東京電力株式会社福島第一原子力発電所機器保安全管理建屋の設置計画及び
福島第二原子力発電所使用済樹脂等処理設備の設置計画に関する協議結果

平成22年 7 月 28日

福島県原子力発電所安全確保技術連絡会安全対策部会

図 2 - 1 機器安全管理建屋位置図

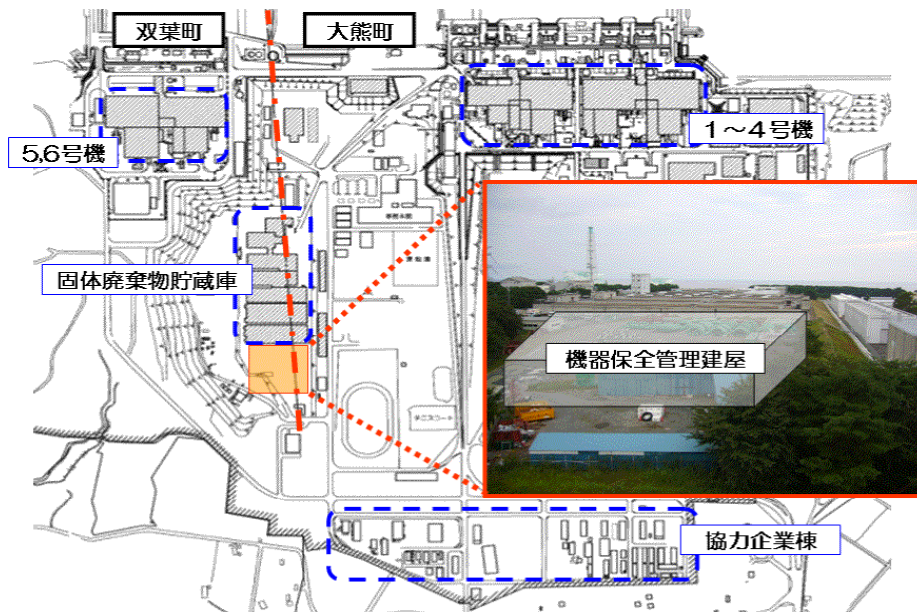
機器保安全管理建屋は、敷地面積が約15,000㎡、2階建て鉄筋コンクリート造りの建築物であり、図2-1のとおり固体廃棄物貯蔵庫第8棟西側に建設が予定されている。

図 2 - 2 機器安全管理建屋概要

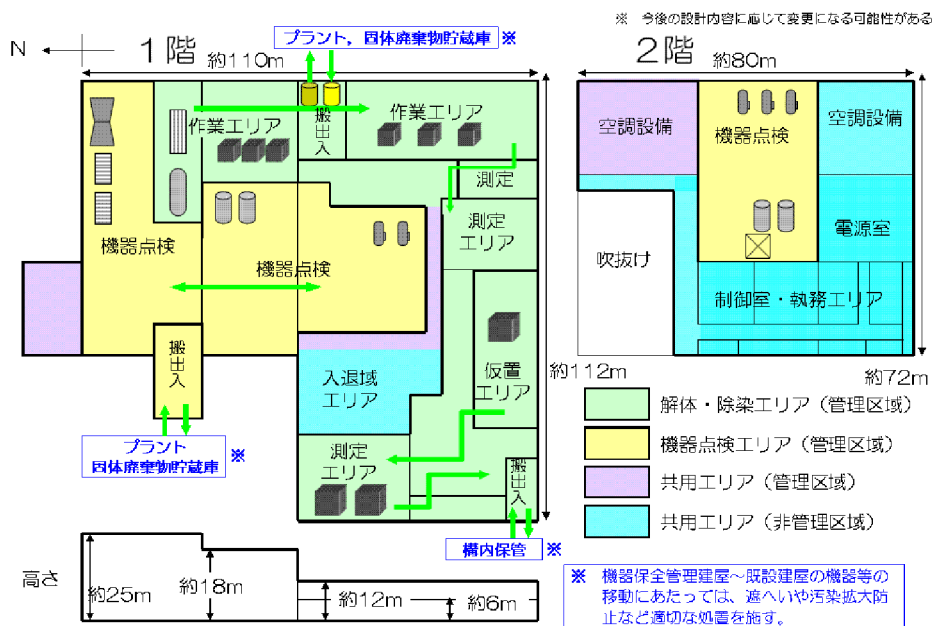
その概要は、図2-2のとおりであり、1階：約11,000㎡、2階：約4,600㎡の面積を有し、建屋内の作業エリアとして、1階：約10,300㎡、2階：約1,900㎡の放射線管理区域が設置される。

図3-1 焼却設備位置図

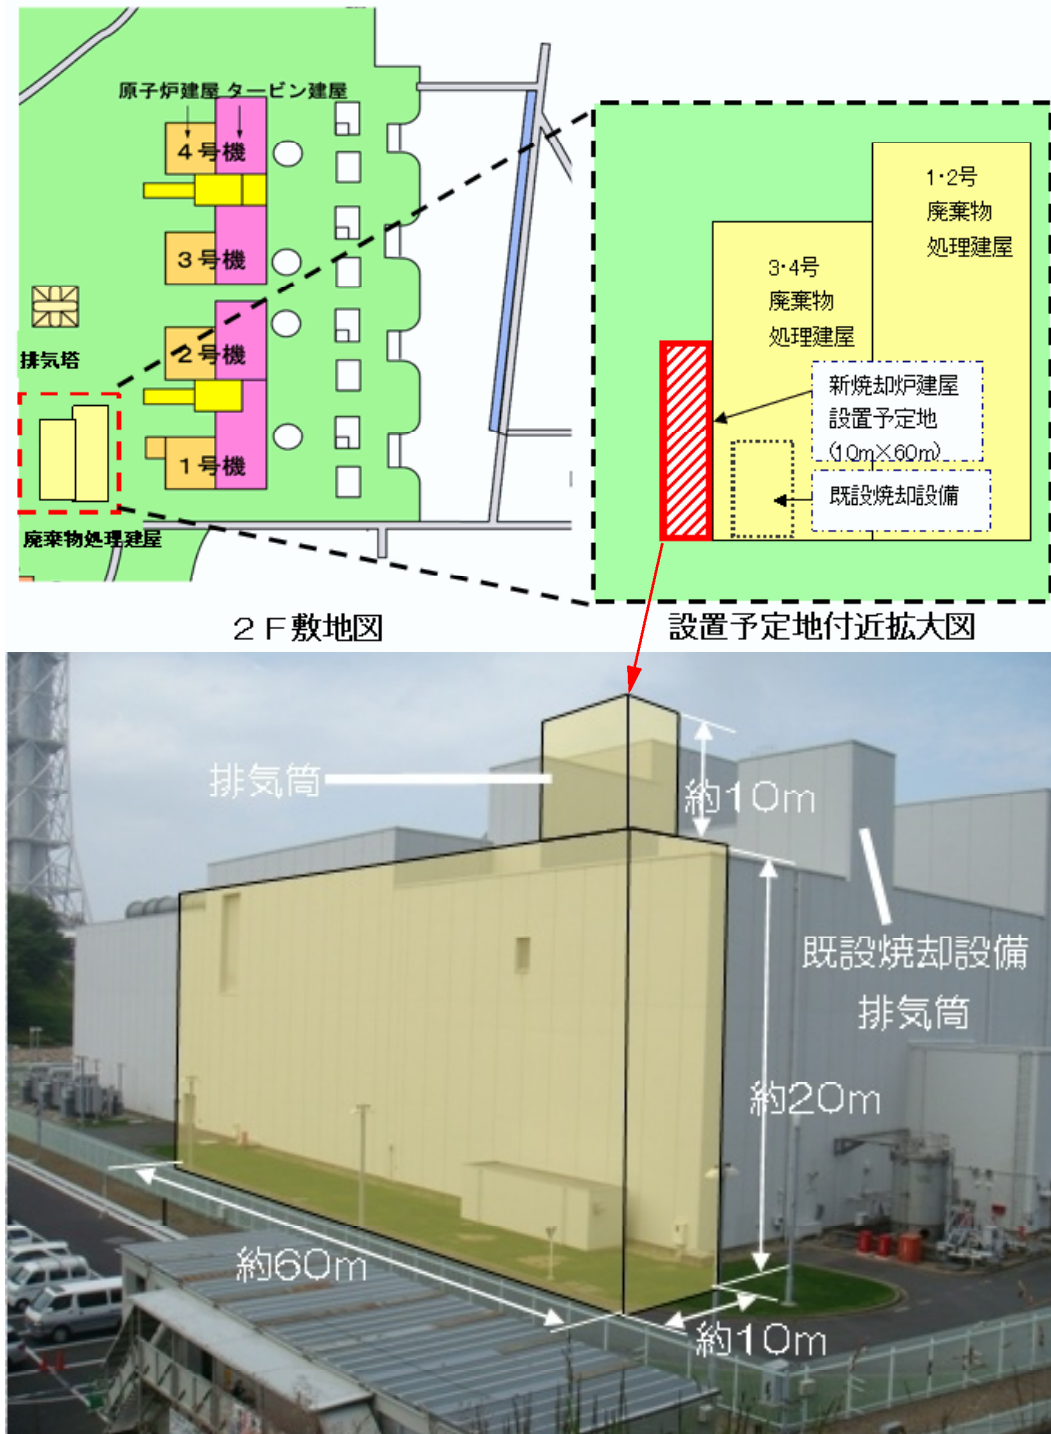
設置する使用済樹脂等処理設備（以下「焼却設備」という。）は、図3-1のとおり、既設の3・4号廃棄物処理建屋の西側を拡張して建設され、建屋は鉄筋コンクリート（壁厚50cm以上）造りで4階建ての予定としている。焼却設備の処理能力は、雑固体廃棄物の場合は約60kg/h、使用済樹脂の場合は約35kg/hを有するものであり、24h/日（内、2h/日程度は焼却灰取出しにより停止）稼働、年間220日の稼働を予定している。

図3-2 焼却設備概要

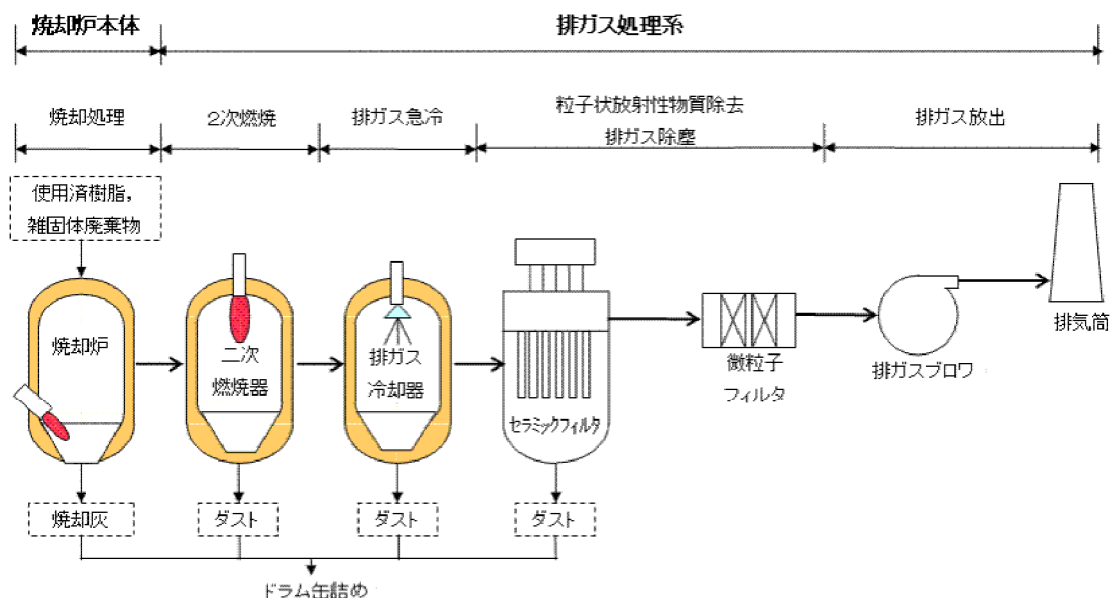
焼却設備は、図3-2のとおり、大きく分けて焼却炉本体と排ガス処理系とで構成され、焼却炉本体では放射性廃棄物を焼却し、可燃成分を減容された焼却灰とし、また排ガス処理系は、焼却炉本体での焼却時に発生した排ガスを処理するとともに、排ガス中の放射性物質を含む塵埃を除去する一連の系統設備である。

焼却炉本体は、縦型の円筒炉で、内部に火格子や突起物がなく可動部のない単純な構造として、空気の接触を良くするために燃焼用空気に旋回流を与えて送入するものとなっており、また、バーナで炉底部温度を上昇させ、使用済樹脂等の燃焼性を向上させることとしている。

排ガス処理系は、排ガスを800℃以上で高温処理することでダイオキシン類を完全に分解させる2次燃焼器、高温処理した排ガスを急冷することによりダイオキシン類の二次発生を防ぎ、また、排ガスボリュームを少なくする排ガス冷却器、排ガス中に含まれる塵埃を十分に除去するセラミックフィルタ及び微粒子フィルタ、並びに一連の系統を吸引して負圧に保つとともに地表高さ約30mから屋外に排出する排ガスブロワ及び排気筒で構成することとしており、廃棄物に付着した放射性物質は、焼却炉本体及び排ガス処理系により十分に除去（除染係数(D F) = 10⁵ ※）されるものとしている。
